**APRECIÇÃO DAS ALEGAÇÕES APRESENTADAS  
EM SEDE DE  
AUDIÊNCIA PRÉVIA À EMISSÃO DA  
DECISÃO SOBRE A CONFORMIDADE  
AMBIENTAL DO PROJETO DE EXECUÇÃO**

**ABERTURA E APROFUNDAMENTO DOS CANAIS  
DA ZONA INFERIOR DA LAGOA DE ÓBIDOS**

Agência Portuguesa do Ambiente, I.P.

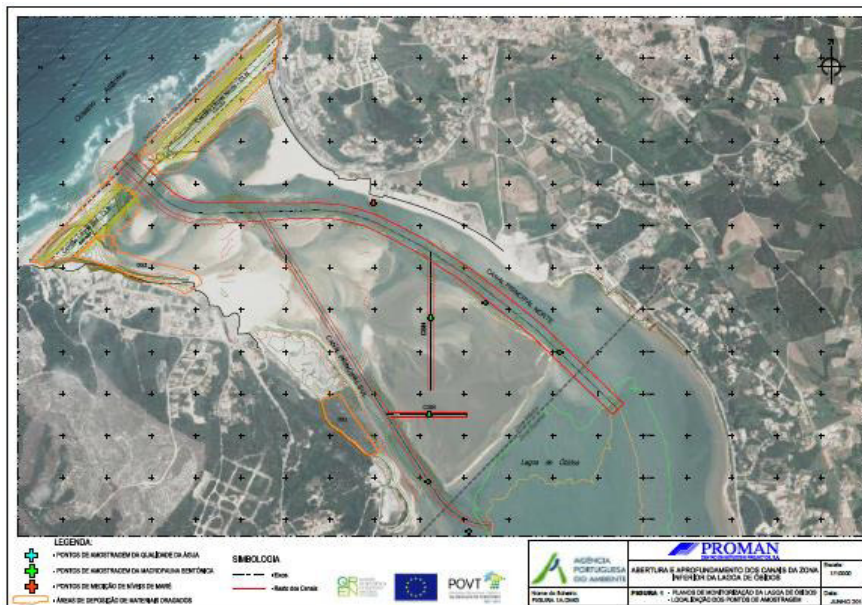
A medição dos níveis de maré deverá ser realizada na estação de monitorização localizada na zona inferior utilizada nas campanhas realizadas entre 2000 e 2004, que se situa junto à ponte-cais existente na margem Norte (conforme figura seguinte). Nesta estação deverão ser efetuadas medições contínuas dos níveis de superfície livre com periodicidade de meia em meia hora.
